Autorité environnementale

Avis délibéré de l'Autorité environnementale sur le projet de mise en sécurité du site de résidus de traitement de minerai de plomb argentifère de Roure-les-Rosiers (63)

n°Ae : 2014-53

Figure 4 : site de Roure-les-Rosiers avant travaux (source : dossier de demande d'autorisation p. 5)

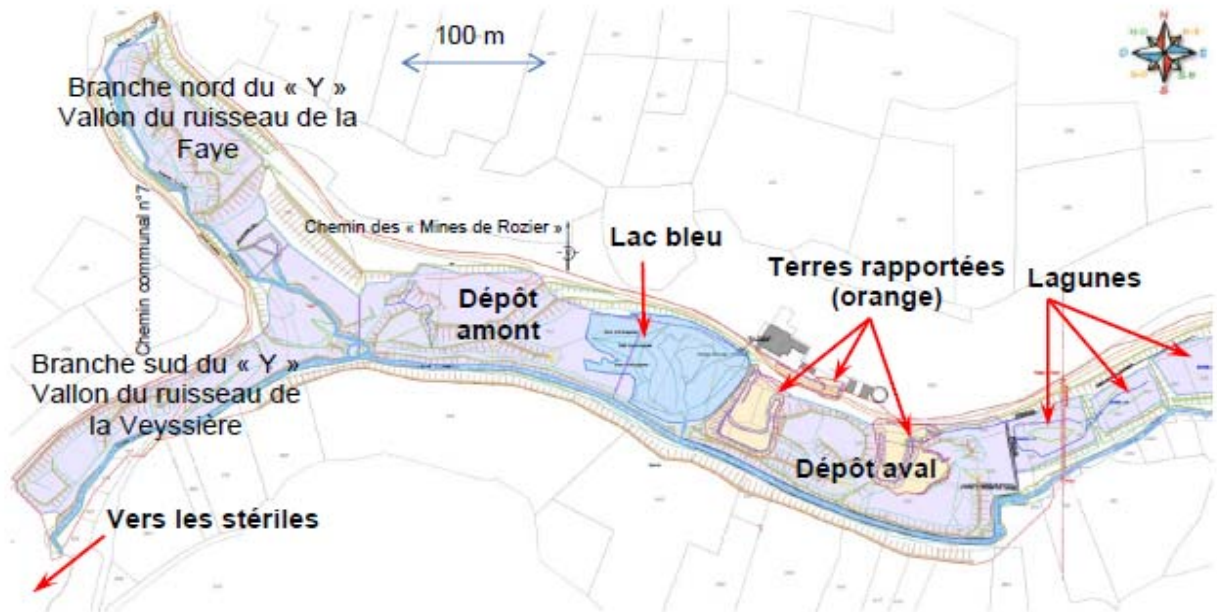
- la vidange du "lac bleu" selon un débit identique à celui d'une vidange naturelle puis son remblaiement avec les résidus miniers contaminés qu'il s'agit de confiner. La vidange s'effectuera, sur une période de trois semaines environ, par pompage et rejet, au moyen d'une canalisation provisoire, dans la lagune n° 1, la plus en amont, laquelle sera, par ailleurs, réaménagée pour accueillir les banquettes végétales actuellement en place autour du "lac bleu" ;
- la réalisation, sur une surface de 23 000 m², d'un dépôt unique de résidus de traitement de minerai de plomb argentifère avec des pentes de 20% en moyenne. Le futur dépôt sera recouvert avec des stériles miniers et une couche de terre végétalisée de 30 cm

environ, les pentes les plus fortes (jusqu'à 45 %) étant recouvertes d'un géofilet²⁰ en toile de jute. Le dépôt sera enserré par un réseau de fossés périphériques permettant de collecter ses eaux de ruissellement ainsi que celles du bassin versant²¹, les versants sud (côté Veyssière) et ouest (côté Faye) étant enrochés en pied de talus sur 50 cm environ ;

Concernant la configuration du projet, certaines dispositions *a priori* surprenantes à la lecture du dossier et lors de la visite des lieux, ne relèvent pas d'une imprécision ou d'un oubli dans l'étude d'impact, selon le maître d'ouvrage. C'est ainsi que l'Ae note que le maître d'ouvrage n'envisage pas :

- de définir *a priori* un profil en long et en travers du futur lit de la Faye, après extraction de la totalité des sables contaminés actuellement déposés dans le talweg et à travers desquels la Faye s'est recréé un lit ;
- d'extraire du lit de la Veyssière, à plus forte raison de la Sioule (à l'aval de la confluence avec la Veyssière), les sables contaminés qui s'y sont accumulés sur le fond et dans les méandres ;

- de supprimer le seuil³⁸ ancien et maçonné (dont l'environnement immédiat est en cours d'érosion) sur la Veyssière, très probablement lié aux enjeux de l'exploitation du site minier ;
- de déboiser, comme initialement prévu, un bosquet (apparemment installé sur des terrains contaminés, mais probablement moins que le reste du site) situé à proximité de la confluence de la Faye et de la Veyssière ;
- d'interdire l'accès du site par une clôture plus dissuasive qu'une clôture basse de type « clôture à moutons d'un mètre de haut environ » (cf. étude d'incidences au titre de la loi sur l'eau, page 31).

L'Ae note par ailleurs qu'il est prévu une protection des pieds de talus du dépôt reconfiguré, par des enrochements sur une hauteur de 50 cm, indépendamment de la prise en compte du risque de rupture des barrages et d'une évaluation quantitative des risques de crue des deux cours d'eau.

- ***d'expliciter les raisons, notamment environnementales, qui ont conduit à ces cinq choix précités ;***
- ***de présenter le retour d'expérience du traitement du site du stade de Pontgibault, pour les aspects pertinents pour le site de St Pierre-le-Chastel.***

- ***d'expliquer dans quelle mesure le risque de rupture des barrages situés à l'amont, sur la Faye, est ou non susceptible de modifier le choix du parti retenu, dans la conception du projet comme dans la conduite du chantier ;***
- ***de présenter les conséquences sur le milieu naturel et sur la santé humaine d'une éventuelle rupture des barrages situés à l'amont du site dans trois configurations (avant les travaux, durant la période de chantier, et après la fin des travaux), et d'en tirer les conséquences éventuellement requises.***
